城建·福脉天成商住楼
1~3#楼

工程编号	L2012-B010
图 别	建总施
图 号	01
日 期	2013.01

设计修改(补充)通知便函

总平面图

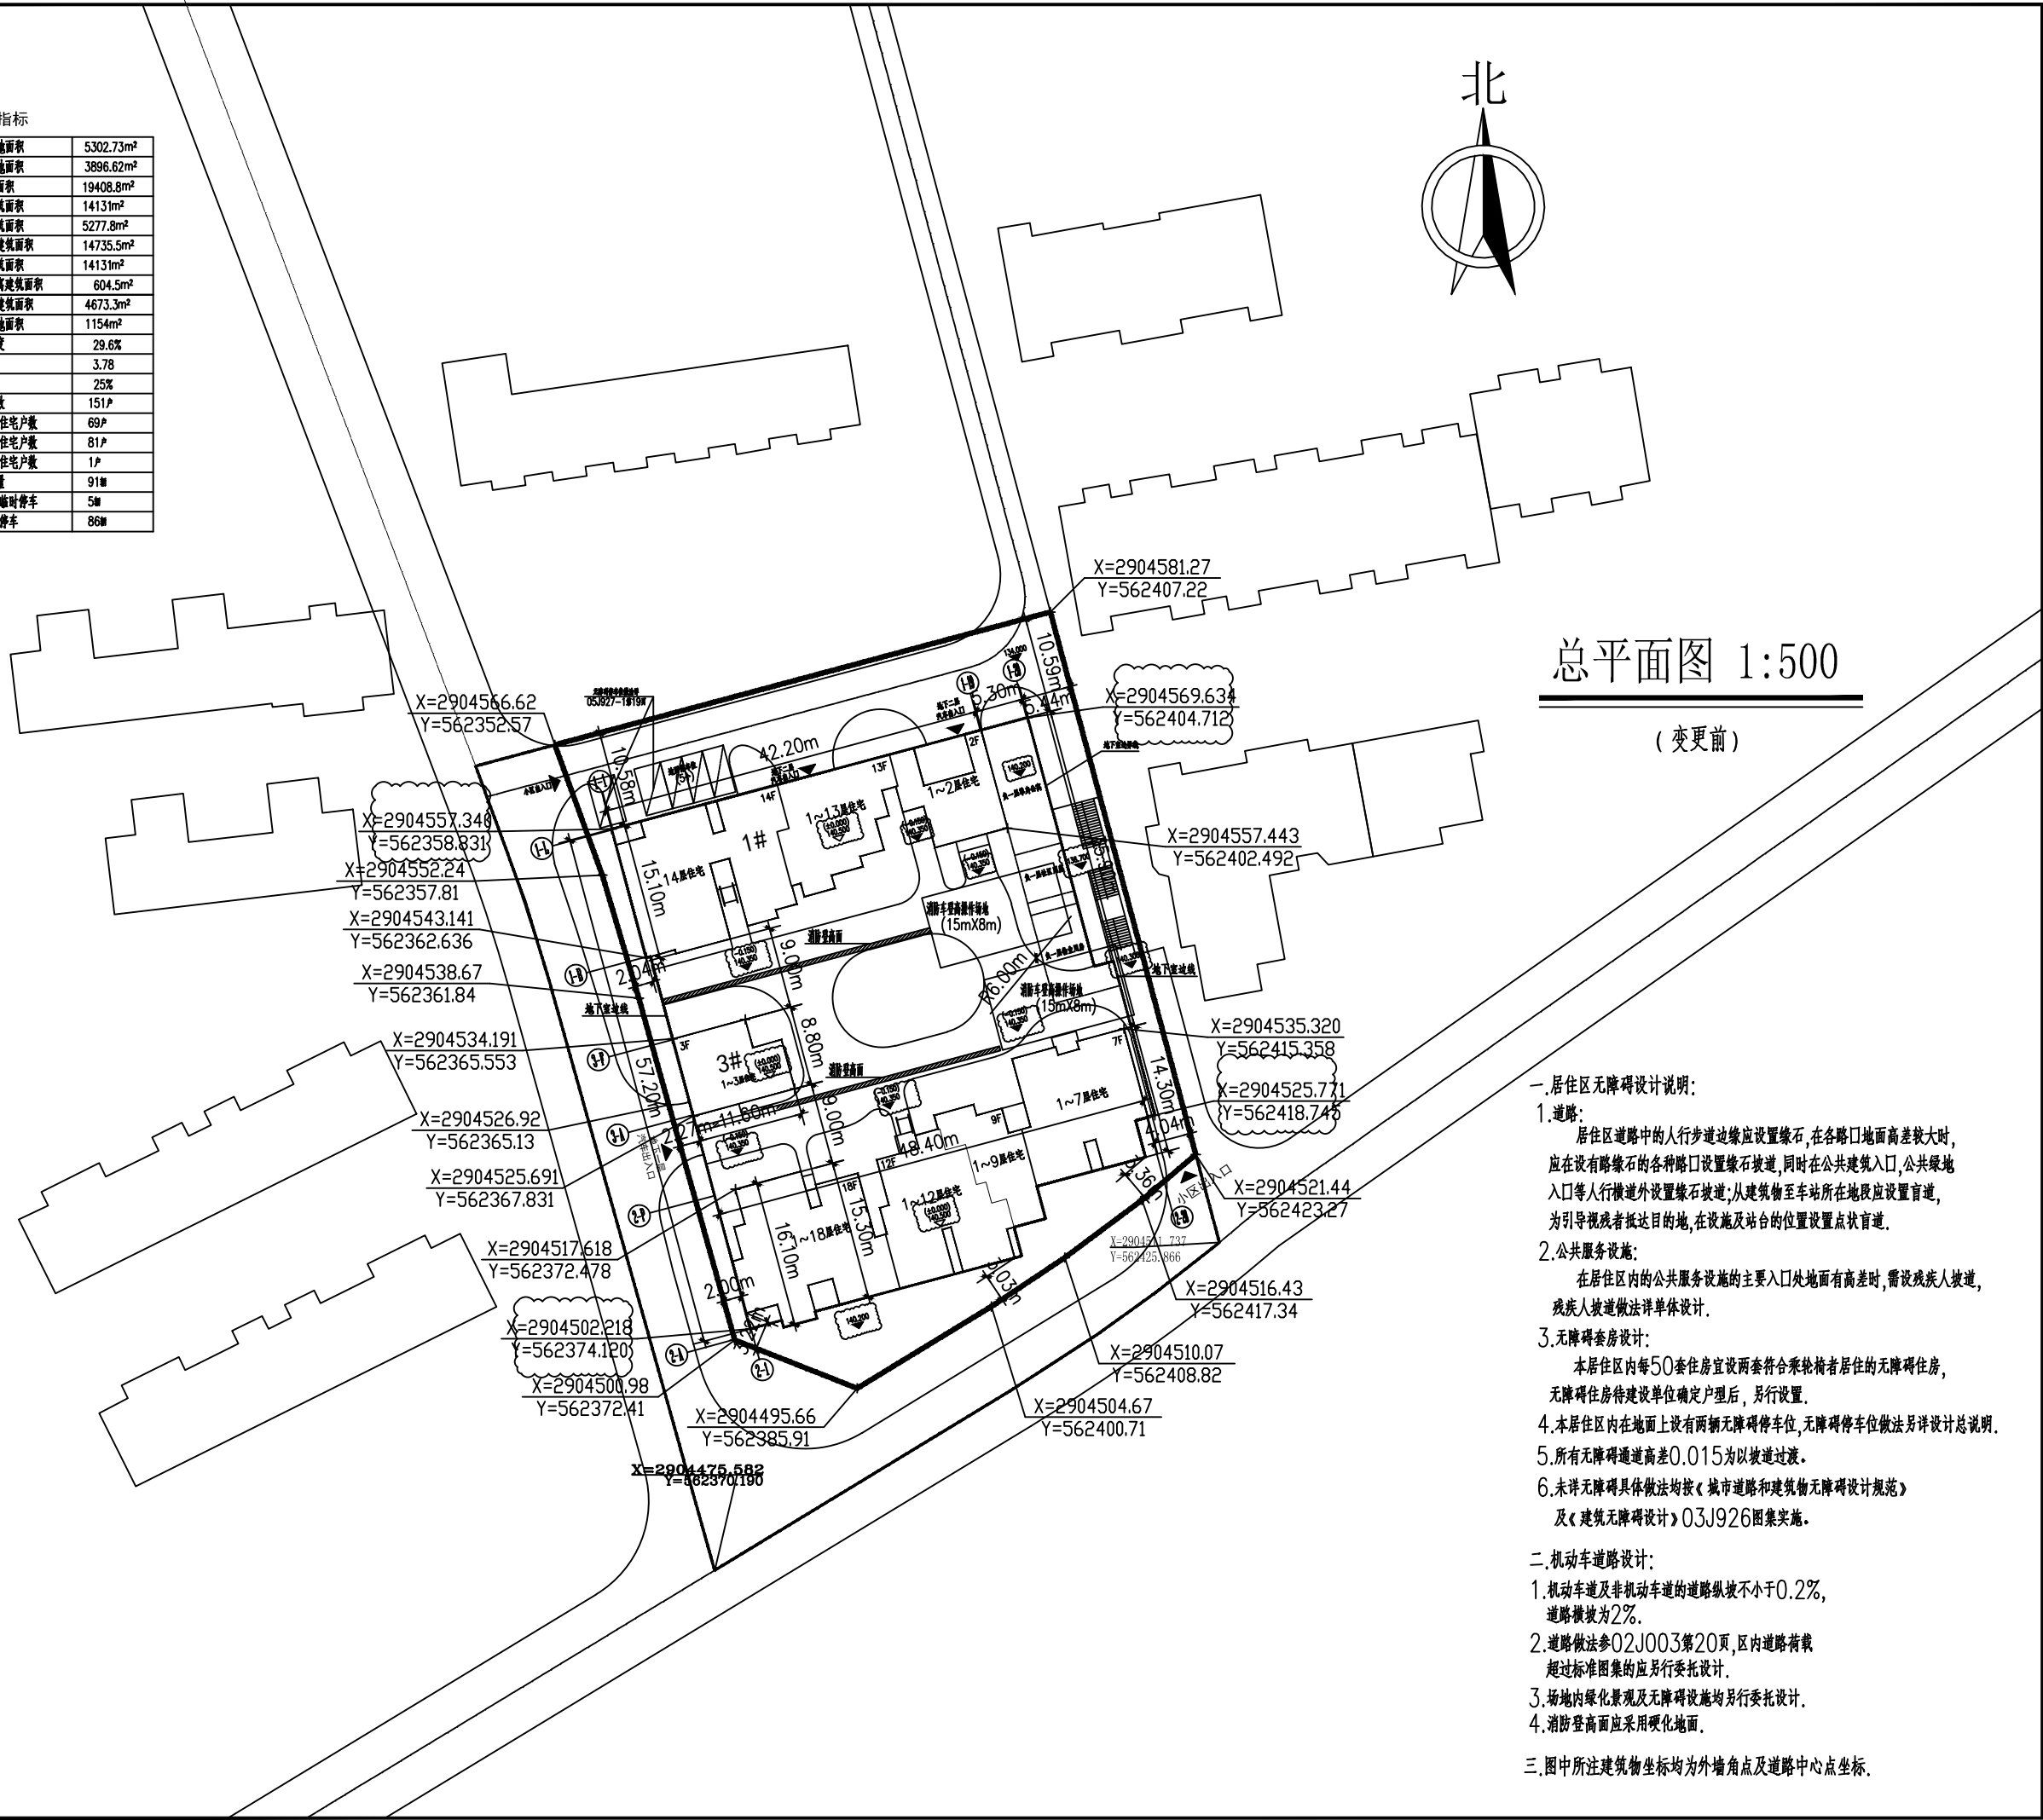
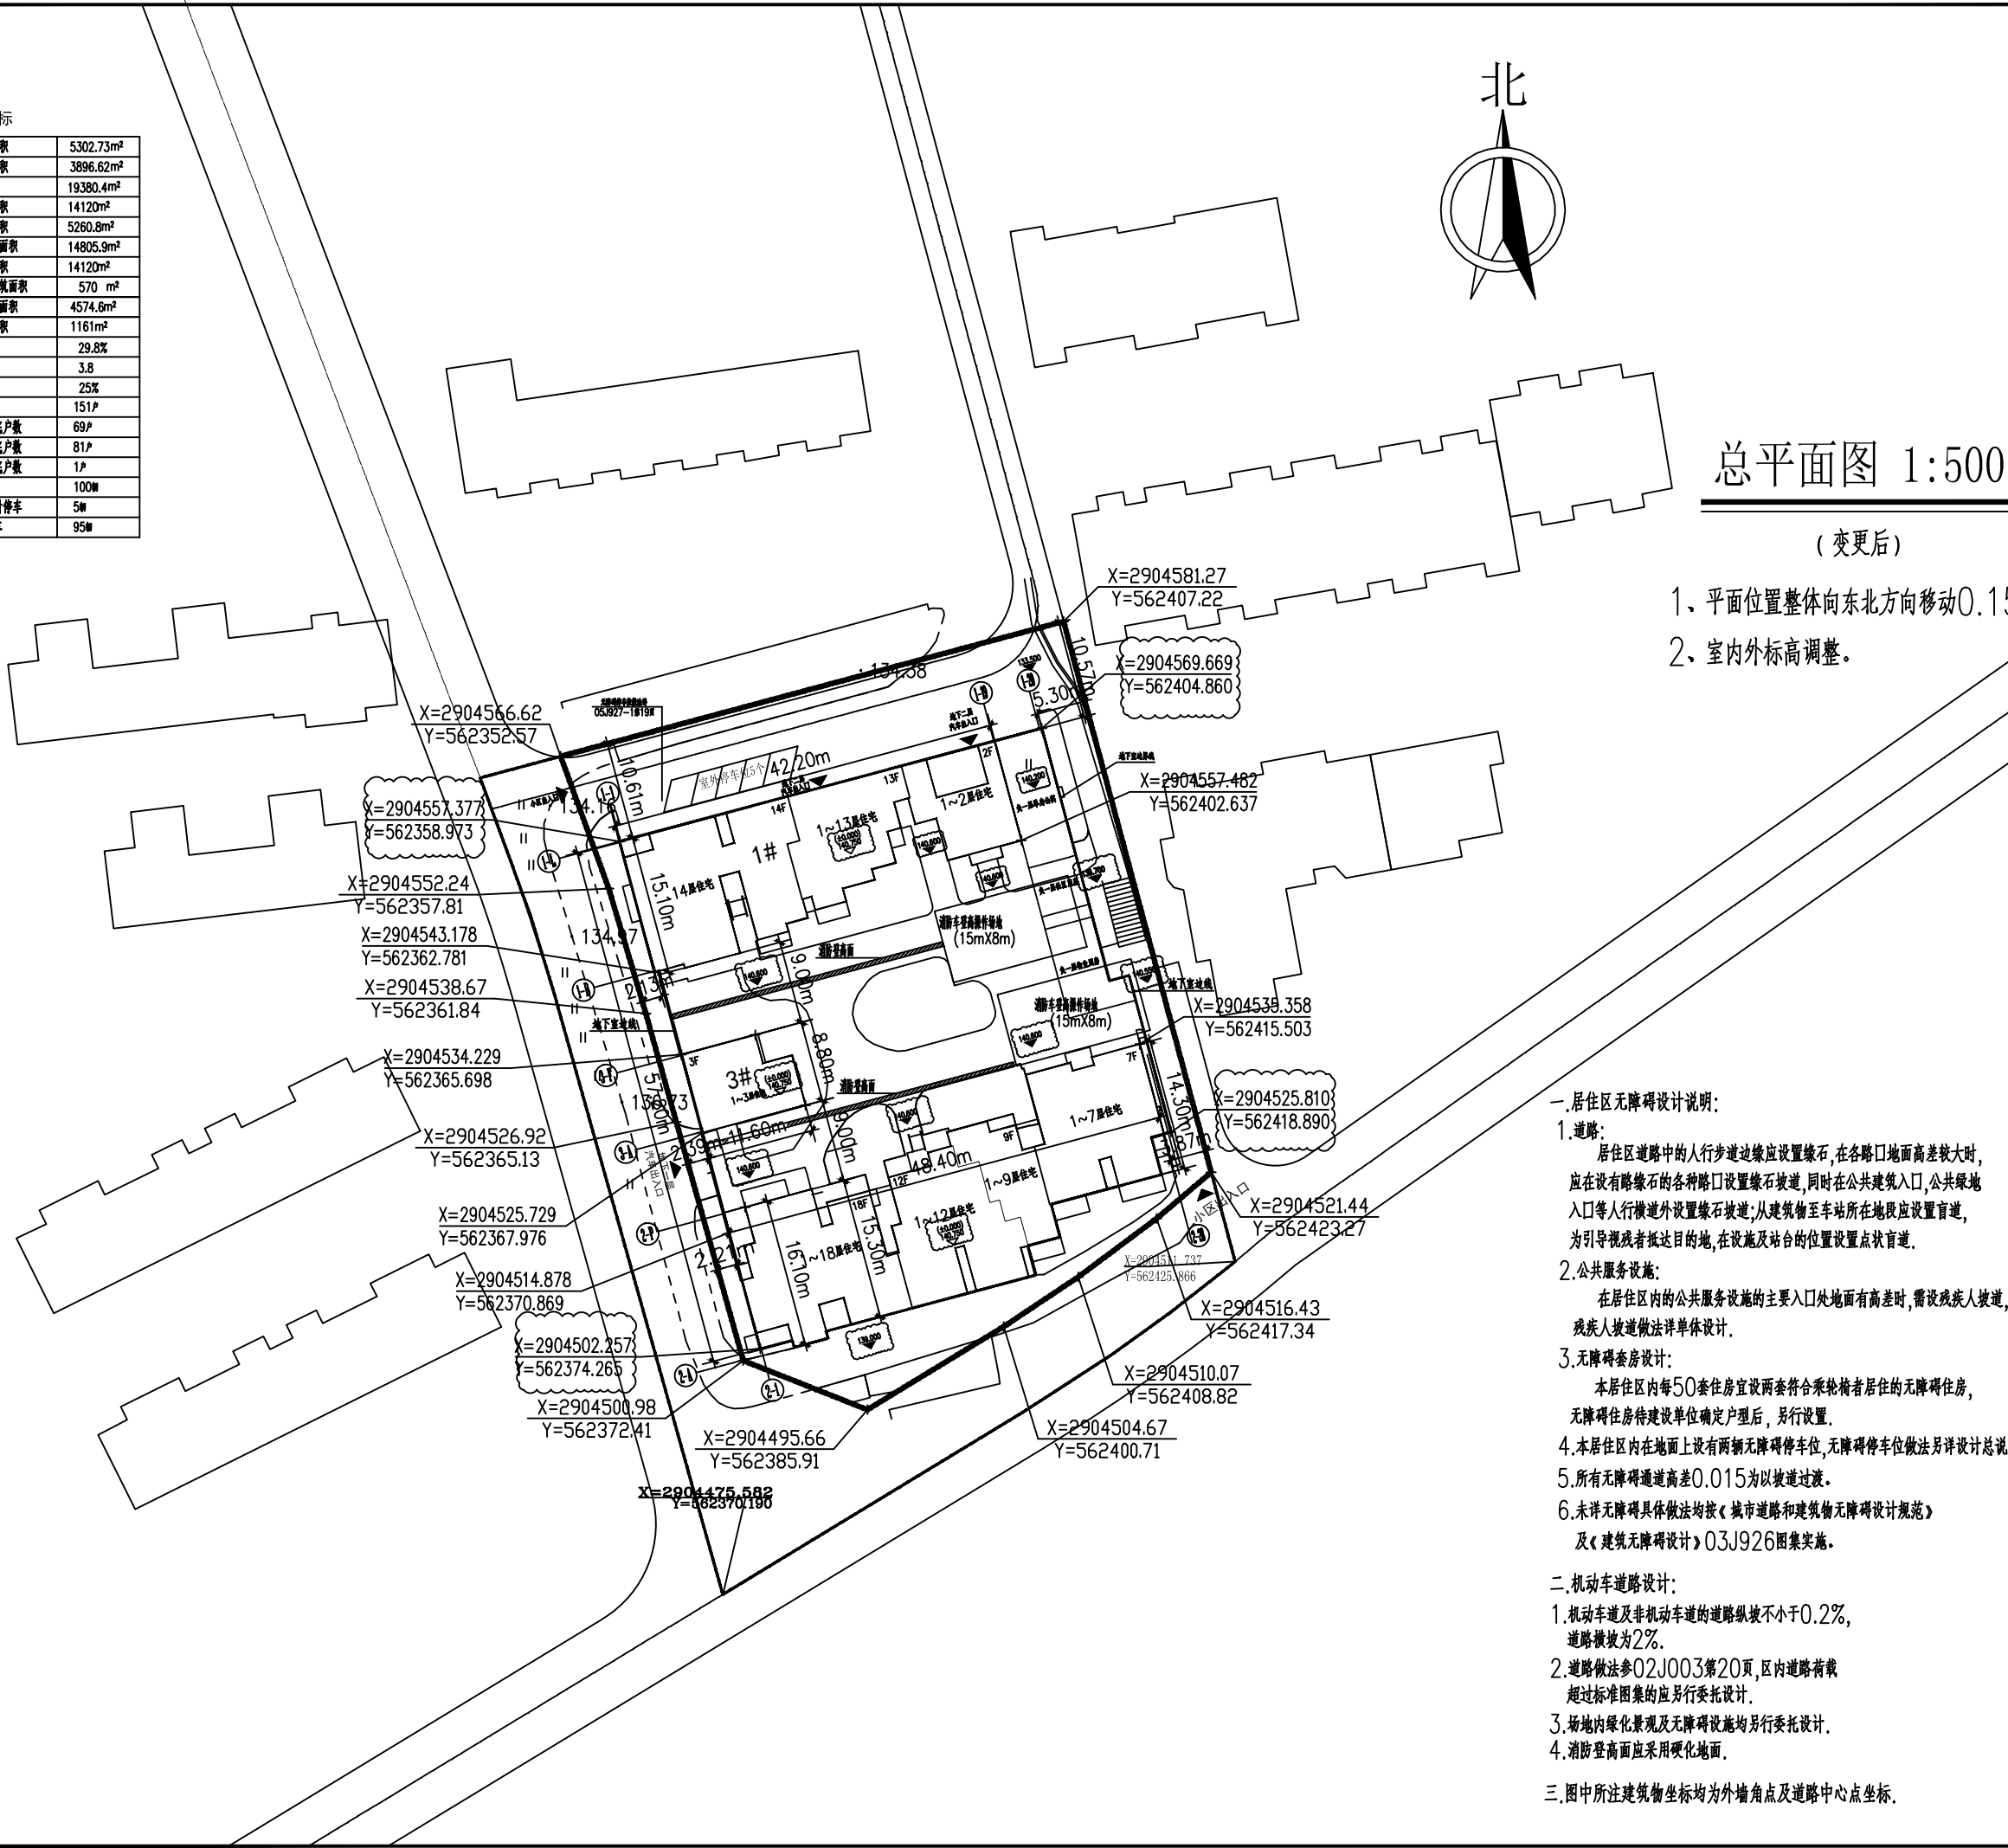
- 1、平面位置整体向东北方向移动0.15m。
- 2、室内外标高调整。
